Concours pour l'établissement d'un projet d'annexe à la Maison de Vessy (Pavillon Galland), à Genève.

Extrait du rapport du jury.

CONCOURS POUR LE « PAVILLON GALLAND », A VESSY (GENÈVE)

1^{er} rang, projet « Le Verger »,
de MM. Albert Cingria et J.-S. Buffat, architectes, à Genève.
Collaborateur : M. Franz de Reynold.

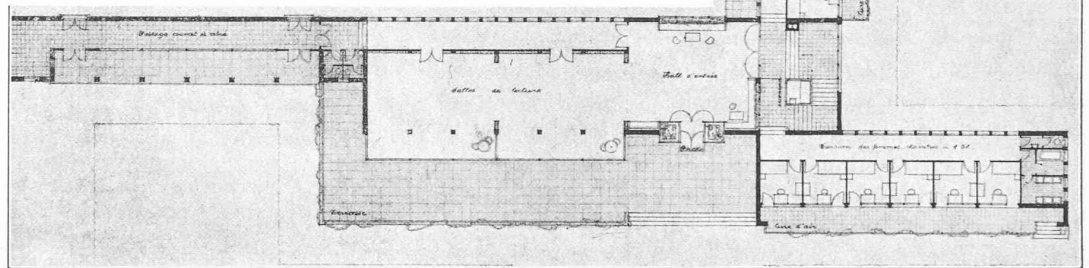
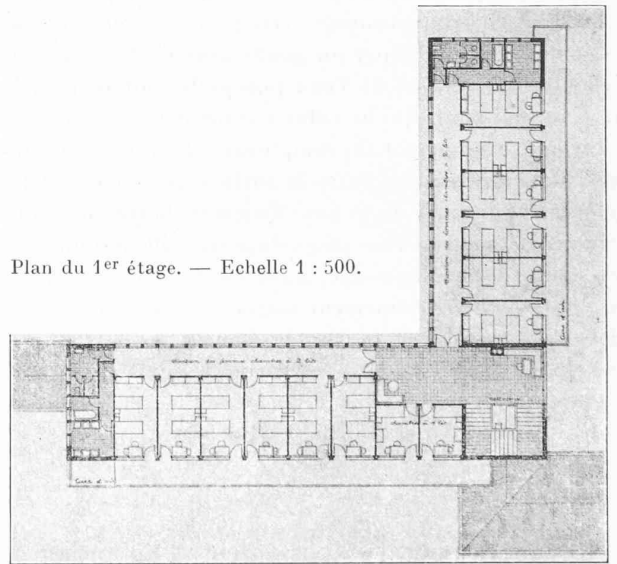
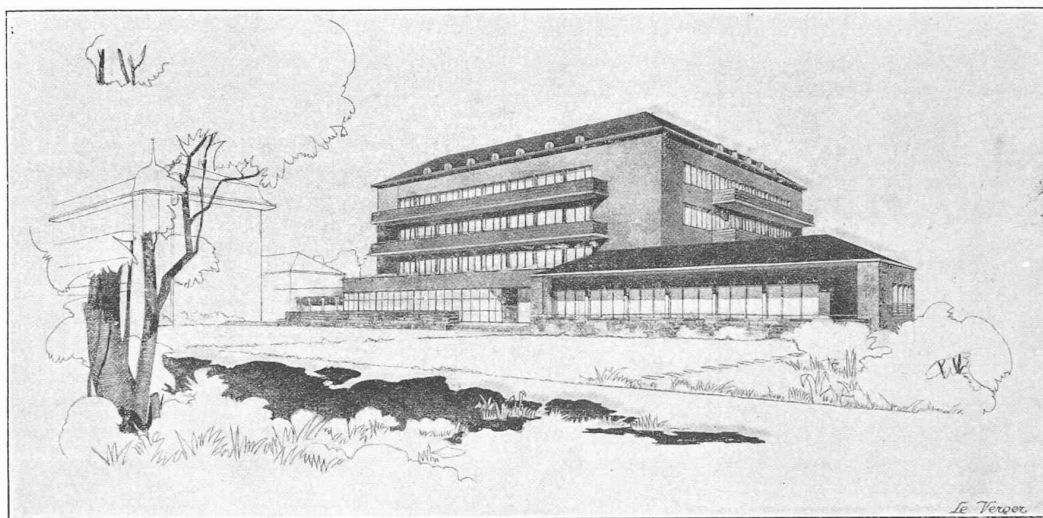
Bonne implantation. Tout en restant dans les données du programme, la composition architecturale, très claire, apporte, dans sa variété, aux problèmes posés, une solution originale et particulièrement heureuse au point de vue de l'habitation, de l'exploitation et des aspects. Les balcons s'accusent avec trop de dureté sur les façades ; ils sont lourds et manquent

de confort. Les façades postérieures sont monotones. La solution choisie pour le vitrage des saïles de lecture est moins bonne que celle adoptée pour les chambres du rez-de-chaussée. La nouvelle construction se juxtapose très bien au bâtiment principal et s'incorpore avec beaucoup d'agrément au site.
